UMETNIŠKE INTERVENCIJE V MESTNEM KAREJU POVŠETOVA

PREDSTAVITEV NATEČAJNIH PREDLOGOV JAVNEGA NATEČAJA ZA IZBIRO UMETNIŠKE INTERVENCIJE
V ODPRTEM PROSTORU ZA PROJEKT STANOVANJSKE SOSESKE »MESTNI KARE - POVŠETOVA«

PREDMET NATEČAJA

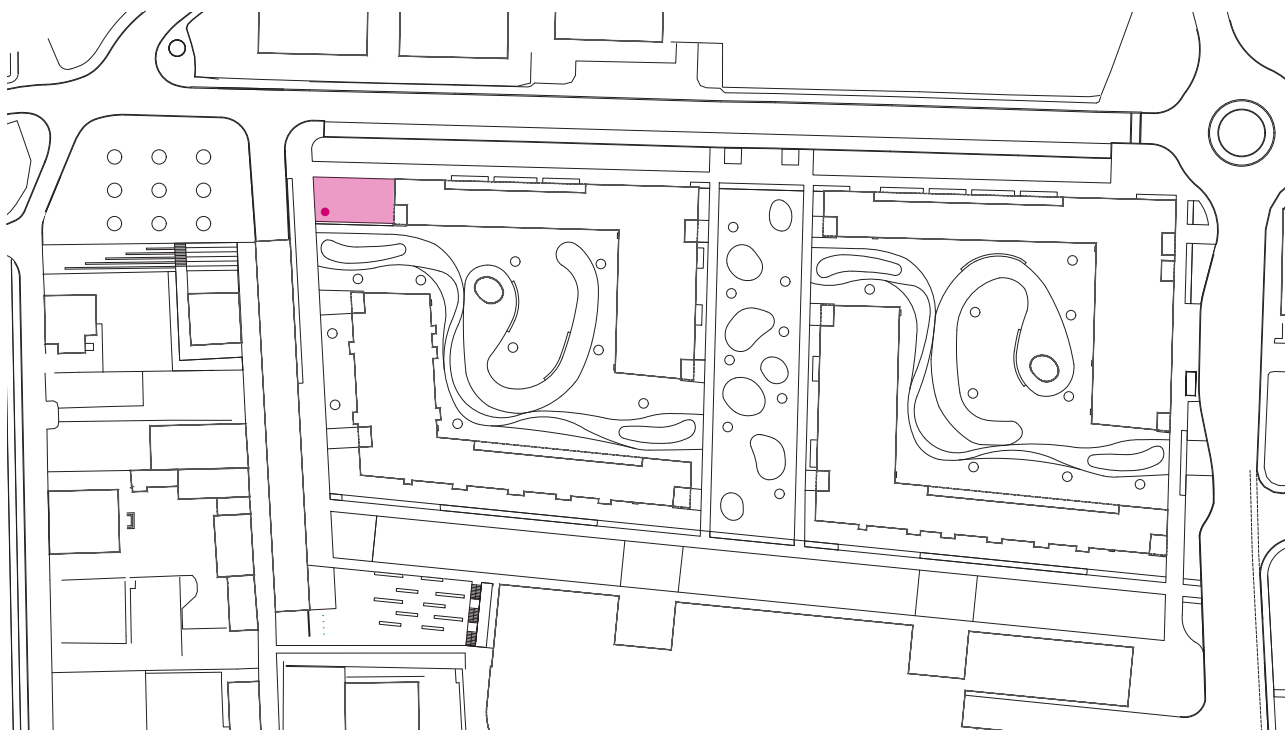
Projekt umešča na rob vhodne ploščadi živobarvno skulpturo, ki simbolizira plamene. Komisija meni, da ideja projekta »Toplina« likovno preveč dobesedno povzema idejo predstavitve ognja v skulpturi in obenem meni, da sporočilnost uničenja in obnove ter čiščenja in preobrazbe, ki jo predstavljena skulptura simbolizira, ne nagovarja ustrezno prostora in okolja stanovanjske soseske. Obenem tudi sama postavitev v prostor, na rob ploščadi v os glavnega vhoda, kjer skulptura plamenov vizualno in tudi fizično omejuje dostop do objekta, ni najprimernejša umestitev v prostor.

Zaradi navedenega se komisija ni odločila, da projekt nagradi ali predlaga za realizacijo.

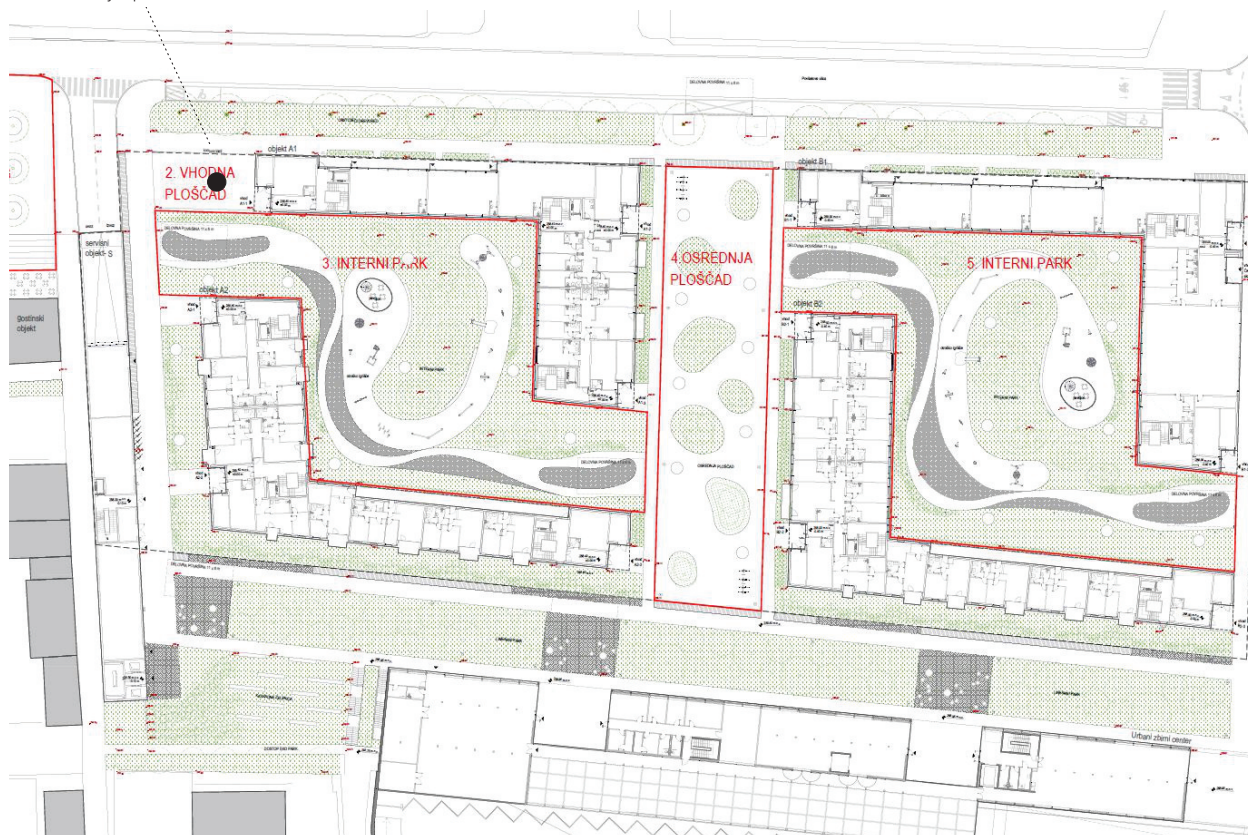
Predlagana skulptura Supar na osrednji ploščadi simbolizira dinamično umetniško upodobitev gibanja vesla skozi vodo in zrak. Kljub dinamičnim linijam je predlagana izvedba iz brona po mnenju komisije pretežka in okorna, kar zmanjšuje občutek lahkotnosti in gracilnosti, ki bi ga avtor želel doseči. Zaradi istega razloga predlog nima izčiščene likovne ideje in zasnove ter se ta v teži izbranega materiala pomensko izgublja. Komisija meni, da predlog ne dosega željene sporočilnosti. Prav tako uporaba brona ne vzpostavlja željene povezave z zgodovinskimi in bodočimi rabami območja in ne odraža sodobnih oblikovnih načel.

Zaradi navedenega se komisija ni odločila, da projekt nagradi ali predlaga za realizacijo.

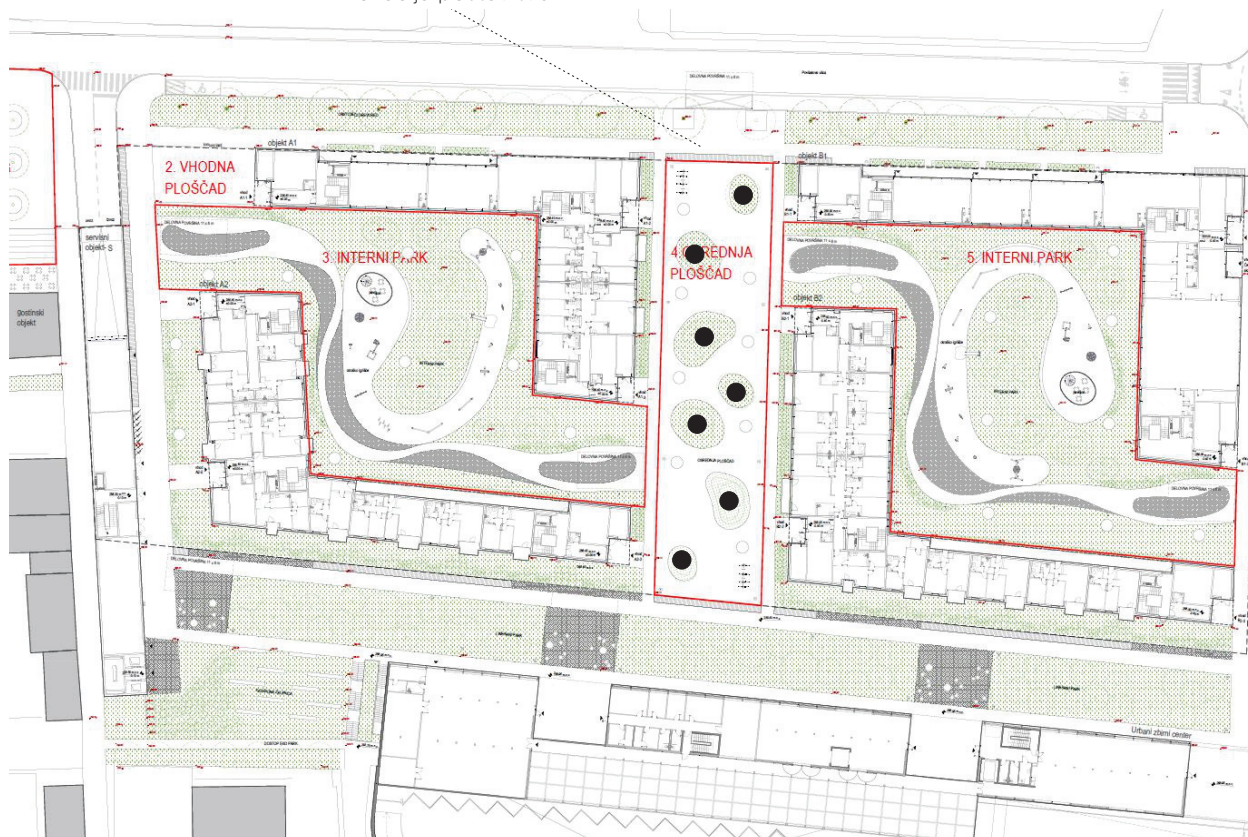
Skulptura Ribje igre je kiparska intervencija locirana na osrednji ploščadi, ki kot rdeča nit poteka preko prostorov naselja. Skulptura sicer odraža bogato ekosistemsko dediščino Ljubljane, njena estetska zasnova, tradicionalna interpretacija ribjega sveta in uporaba betona pa nista dovolj inovativni, zato komisija meni, da predlog ne dosega željene izrazne aktualnosti glede na današnji čas. Uporaba masivnega betona ne odraža sodobnih oblikovnih načel in ne vzpostavlja močne povezave z zgodovinskimi in bodočimi rabami obravnavanega območja.

Zaradi navedenega se komisija ni odločila, da projekt nagradi ali predlaga za realizacijo.

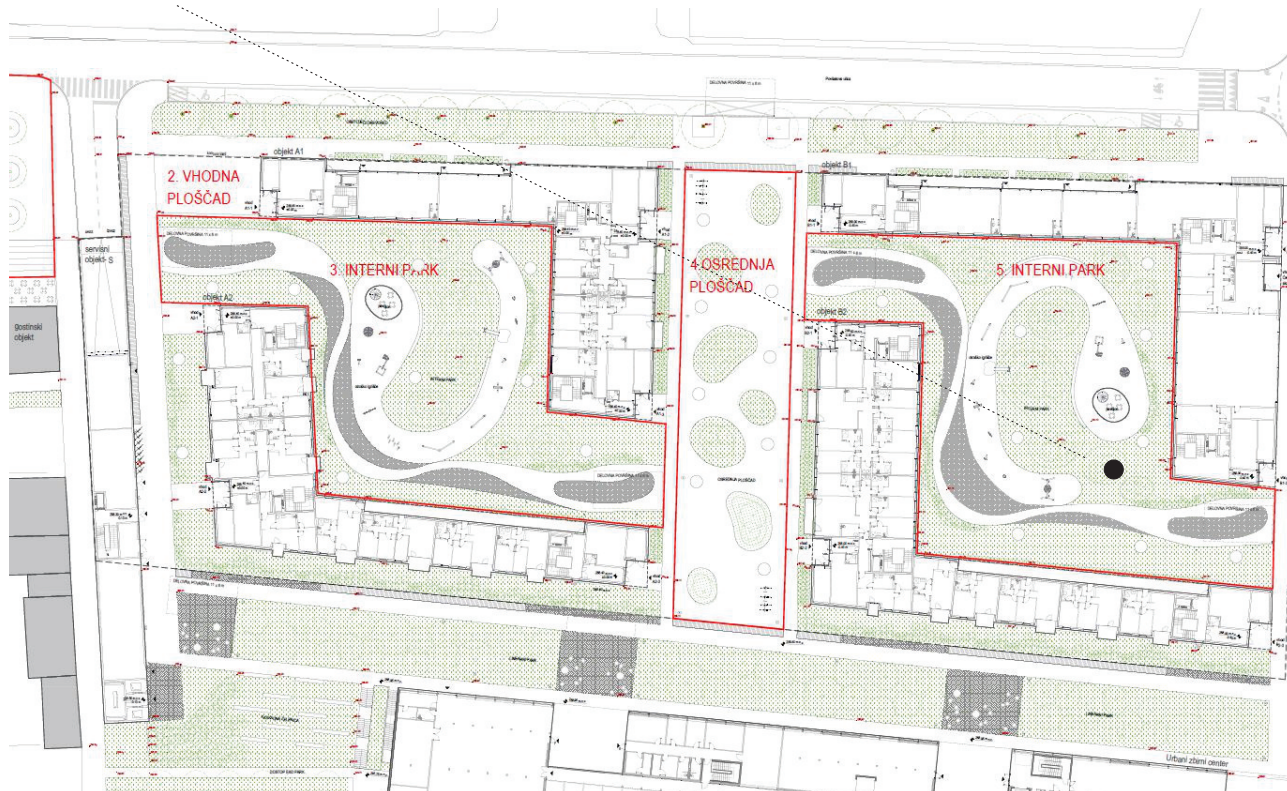
Komisija je prepoznala hvalevredno humano intenco projekta »Obrazi skupnosti«, a pojavili so se pomisleki, ali bi bil s predstavljeno formo skulpture dosežen želeni učinek. Zdi se namreč, da predvidena materializacija, zaradi monolitnega videza likovne zasnove, kot tudi zaradi načina vključenosti v celoto stanovanjske soseske, ne ustreza optimalno ideji o povezovanju skupnosti stanovalcev. Zaradi navedenega se komisija ni odločila, da projekt nagradi ali predlaga za realizacijo.

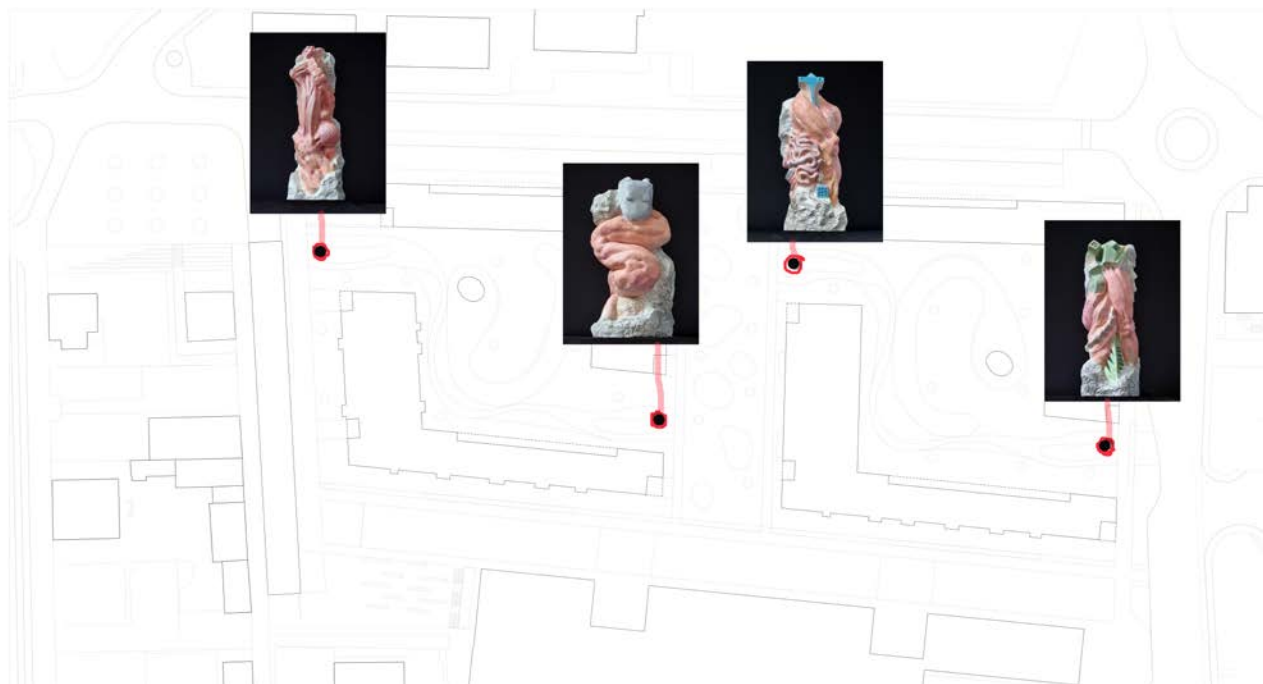
Komisija ugotavlja, da projekt »Štirje glasniki nove dobe« temelji na dobronamerni želji po očiščenju in pogledu, usmerjenemu v prihodnost. Predstavljena zasnova iz kamna izklesanih upodobitev mitoloških bitij, pa zaradi izrazitih zoomorfnih elementov, ki predstavljajo predvsem živalska, spominjajo pa tudi na človeška tkiva, sproža asociacije, ki sežejo onstran v idejni zasnovi navedenih hotenj. V zamislih kipov podana simbolika se zdi preveč hermetična, da bi ustrezno učinkovala in nagovarjala v okolju stanovanjske soseske.

Zaradi navedenega se komisija ni odločila, da projekt nagradi ali predlaga za realizacijo.

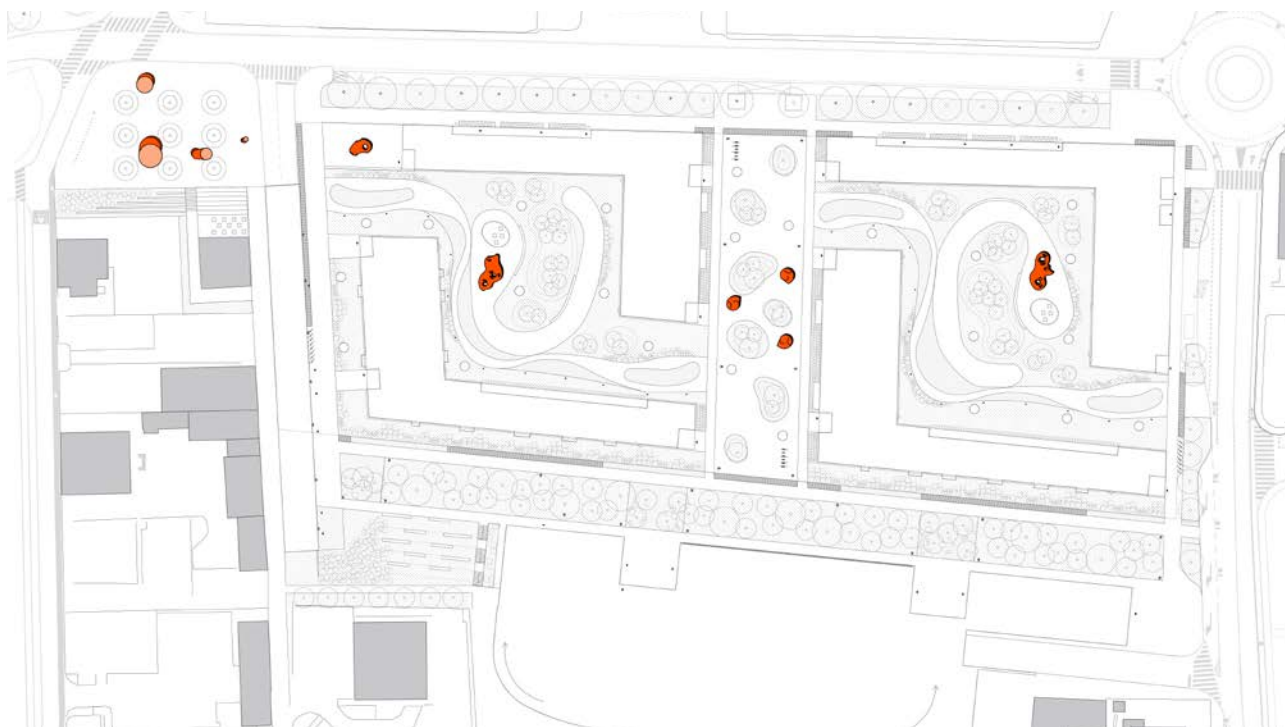
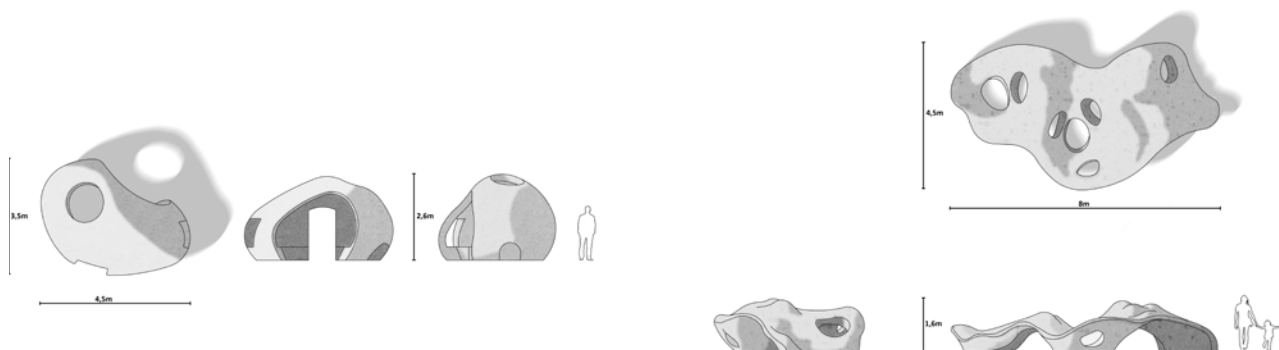
Projekt želi vsebinsko in formalno ustvariti povezovalne točke bivalne skupnosti tako preko oblikovanega tlaka kot »letečih ploščadi«. Ideja uporabe in situ nabranega proda - kjer bi množenje tega motiva v tlakih predstavljalo gradnik skupnosti kot simbola posameznika za osrednji motiv intervencije v javni prostor - deluje preveč enoplastno in dobessedno. »Leteče ploščadi« kot urbano pohištvo so že velikokrat videna, neizvirna rešitev, ki se ponekod tudi precej zapira vase in s tem odmika od dostopne rabe prostora. Zaradi navedenega se komisija ni odločila, da projekt nagradi ali predlaga za realizacijo.

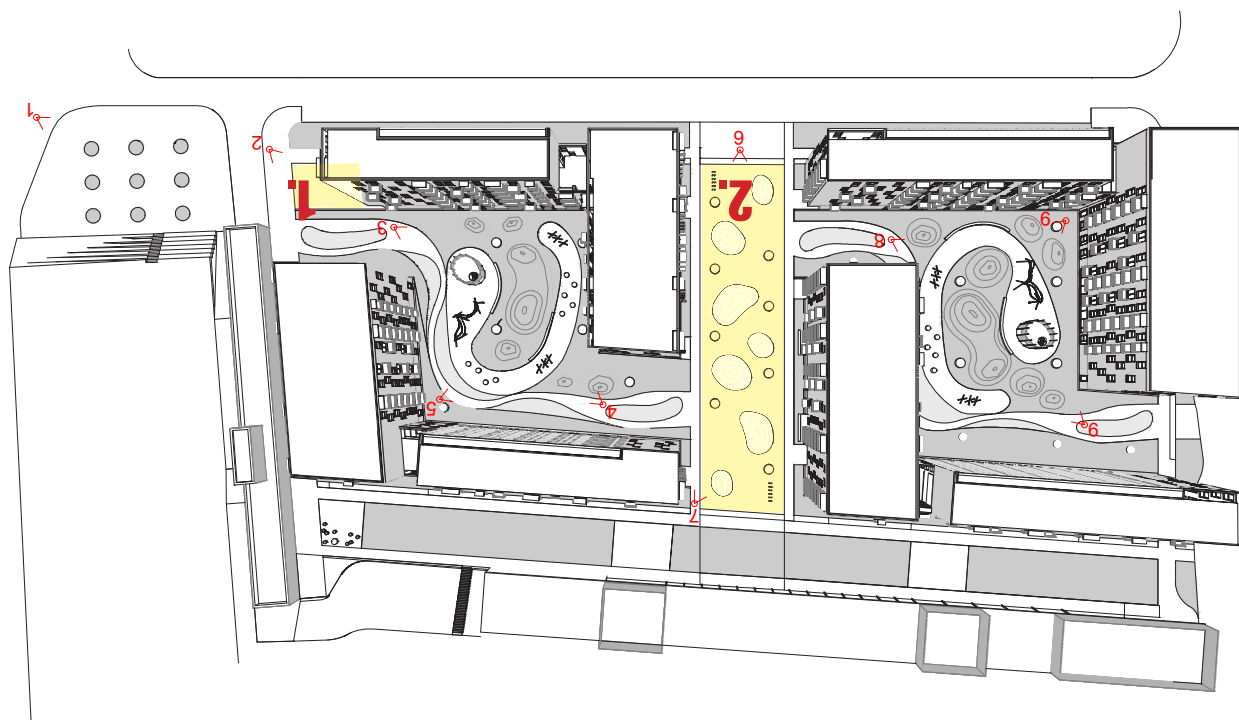
Predlog »Ekološko ravnovesje« vsebuje dve rešitvi, prva je tlakovanje z vzorcem žab, druga senčniki z zbiranjem deževnice. Obetaven naslov, ki pa vsebinsko in oblikovno ne sledi zastavljenim ciljem in zato ne izpolni vzburjenih pričakovanj. Predlagana rešitev tlakovanja je po mnenju komisije zgolj grafični odziv na temo in ne prepriča v smislu kontekstualne navezave. Glede na predlagano rešitev zbiralnikov vode/senčnikov komisija dvomi v ustreznost predlagane mrežaste konstrukcije in materialnosti za zagotovitev predvidenega učinka zbiranja vode, ki se jo bo v okviru naselja tako ali tako zbiralo na druge načine. Dodatne vertikale v prostoru (nosilci senčnikov/zbiralnikov), ki tekmujejo z debli dreves se zdijo odvečne.

Zaradi navedenega se komisija ni odločila, da projekt nagradi ali predlaga za realizacijo.
